AS OY OTSONKALLIO

KYLPHYUONEKAAVIO / TALO A
16.3.2007 / 2.4.2007

MK 1/25 201

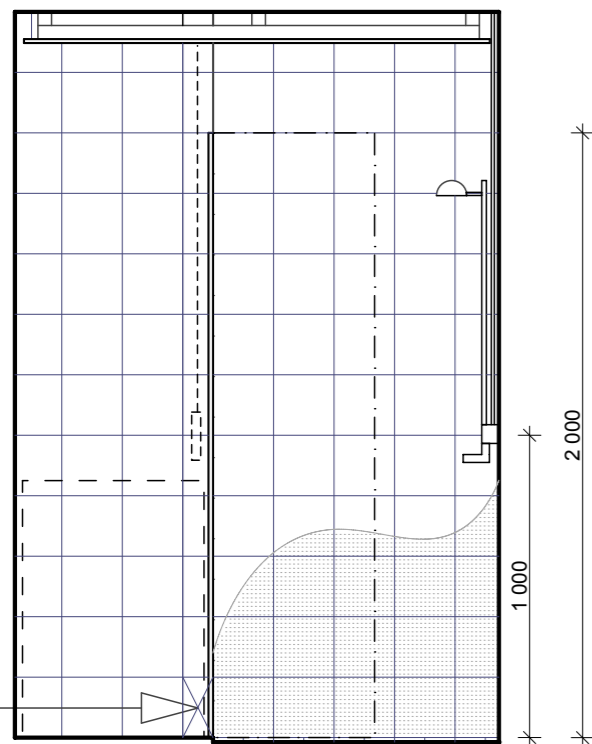
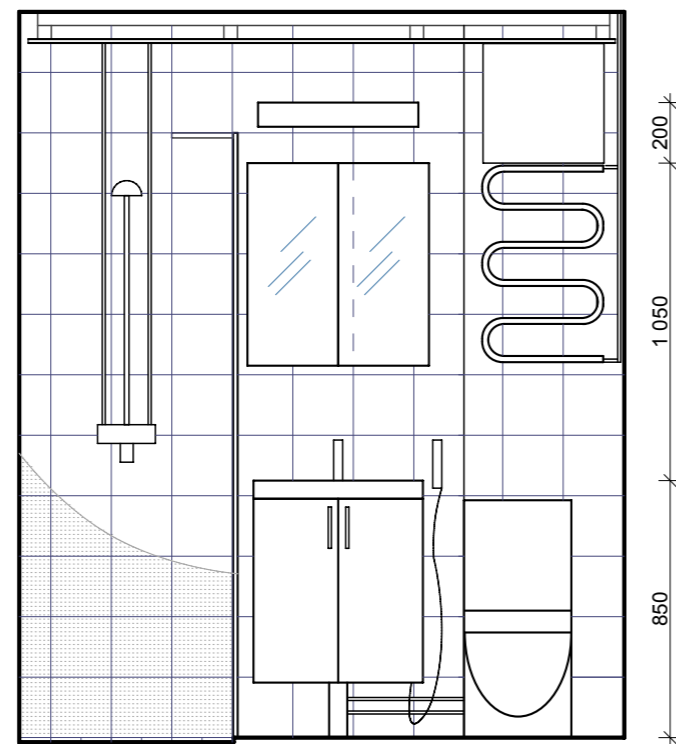
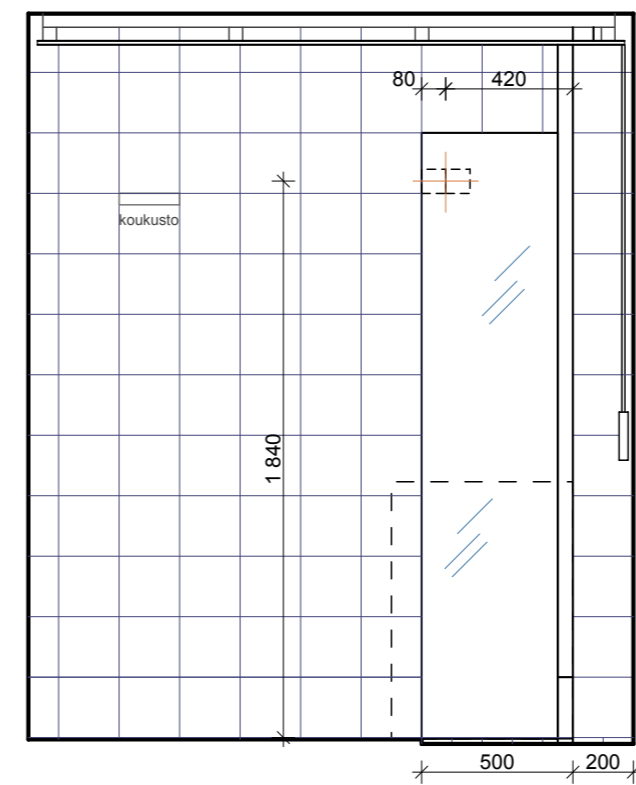
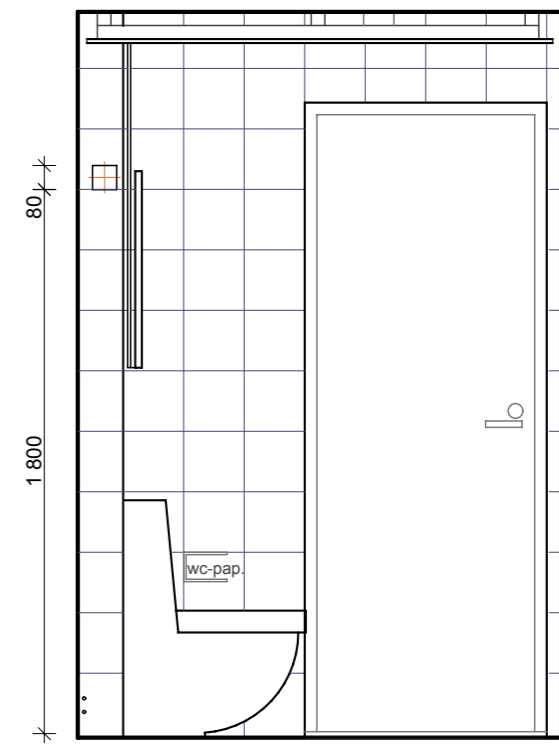
C 25.4.2008 PESUKONEEN POISTOPUTKI SIIRRETTY, PIELISEINÄ MUUTETTU

B 14.2.2008 LATTIAKAIVON SIJAINNIT TARKISTETTU, PIELISEINÄ MUUTETTU, PESUKONEEN VESILIITÄNTÄ SIIRRETTY

A 3.9.2007 SUIHKUSEINÄT: KORKEUS MUUTETTU, OVI LISÄTTY. ALLASTYYPPI JA SAUMAVÄRIT TARKISTETTU
HORMIN VIEREINEN PIELISEINÄ MUUTETTU RST-PUTKEKSI
